**Projet de station de transit d'huiles usagées  
déposé par la société CARMAUSINE DE RÉCUPÉRATION**

**Commune de Carmaux (81)**

**Avis de l'Autorité environnementale  
sur le dossier présentant le projet et comprenant l'étude d'impact  
(articles L122-1 et suivants du Code de l'environnement)**

**N° saisine : 2020-8491  
Avis émis le : 03 juillet 2020  
n° MRAe : 2020APO45**

Figure 4 : Plan de gestion du réseau d'eau pluviales (source ARTIFEX)

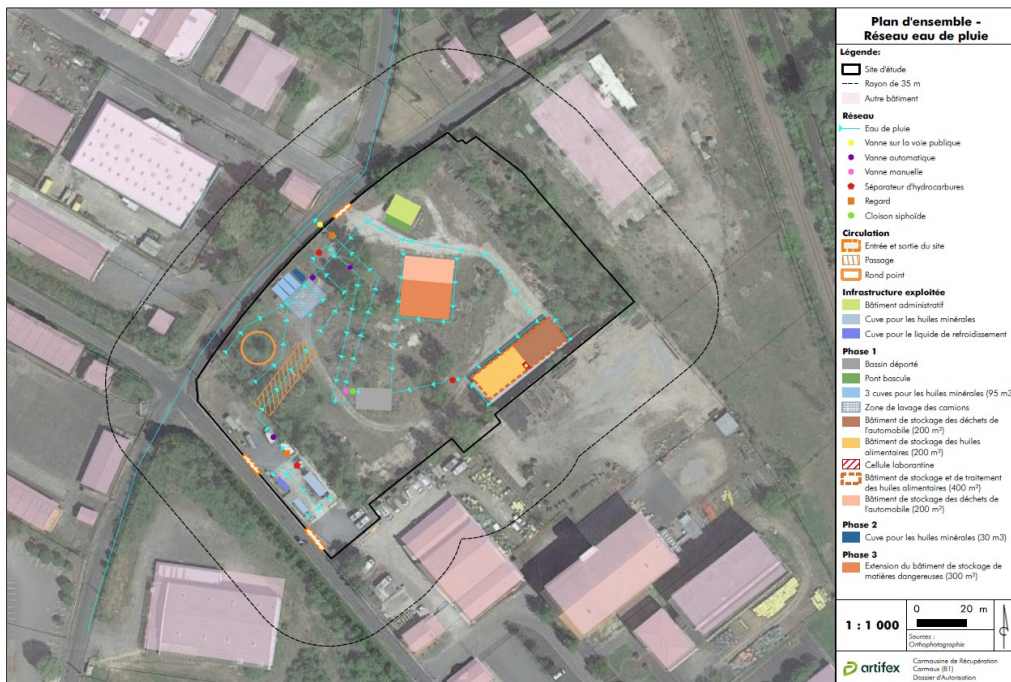
Au niveau des zones non imperméabilisées, les conditions d'écoulement des eaux de ruissellement du site ne sont pas connues. Une partie des eaux de ruissellement se retrouve donc potentiellement dans le Cérou.

La MRAe relève des informations contradictoires sur la gestion des eaux pluviales entre les différents volets de la demande d'autorisation d'exploiter :

- page 95, l'étude d'impact spécifie « Les eaux usées provenant du lavage des fûts contenant les huiles alimentaires usagées, seront envoyées vers un séparateur de graisses TN 4. Elles rejoindront ensuite le réseau d'eau usée de la ville », alors que le dossier relatif à la lettre de demande et de présentation du projet page 23 précise « Toute l'eau utilisée pour le lavage sera envoyée vers une cuve de 1,5 m<sup>3</sup> où elle sera décantée. Les huiles récupérées seront envoyées dans la ligne de prétraitement, les déchets solides seront stockés dans une cuve dédiée et l'eau sera réutilisée pour laver les fûts. Ainsi, aucune eau de process ne sera envoyée dans le réseau d'eau usée de la ville. » ;

- page 13, le résumé non technique stipule « À la suite du séparateur d'hydrocarbures, les eaux pluviales seront envoyées vers un bassin déporté de 200 m<sup>3</sup>. Il permettra de faire un dernier contrôle visuel pour s'assurer qu'il n'y a pas de potentielle pollution dans les eaux de pluie », alors que l'étude d'impact ne mentionne pas la présence de ce bassin dans le chapitre descriptif « Écoulements au niveau du projet » page 50, ni dans le chapitre page 95 « Rétention des substances polluantes ». Il est seulement abordé dans le chapitre relatif à la gestion du moustique tigre page 55. L'étude d'impact ne présente pas par ailleurs les calculs de dimensionnement de ce bassin.

**La MRAe recommande de compléter reprendre le volet sur la gestion des eaux usées et des eaux pluviales, afin de préciser et mettre en cohérence les informations fournies, en statuant sur le devenir des eaux de lavage, sur la gestion des matières décantées, sur la présence du bassin et de justifier son dimensionnement le cas échéant. La MRAe recommande de préciser la gestion des eaux de ruissellement des zones non imperméabilisées et des eaux d'extinction et de démontrer l'absence d'impact de ces eaux sur le milieu récepteur dont le Cérou, ou dans le cas contraire elle recommande la mise en place de mesures correctrices pour pallier à ces impacts.**

**La MRAe recommande de mettre en œuvre des modalités de contrôle pertinentes pour s'assurer en toute circonstance que les eaux résiduelles respectent les seuils d'acceptation du réseau d'eau usées de la ville et de l'absence de rejet de pollution vers ce réseau. Elle**

**recommande aussi de détailler les modalités de gestion des eaux en cas de trop plein dans les séparateurs d'hydrocarbures.**
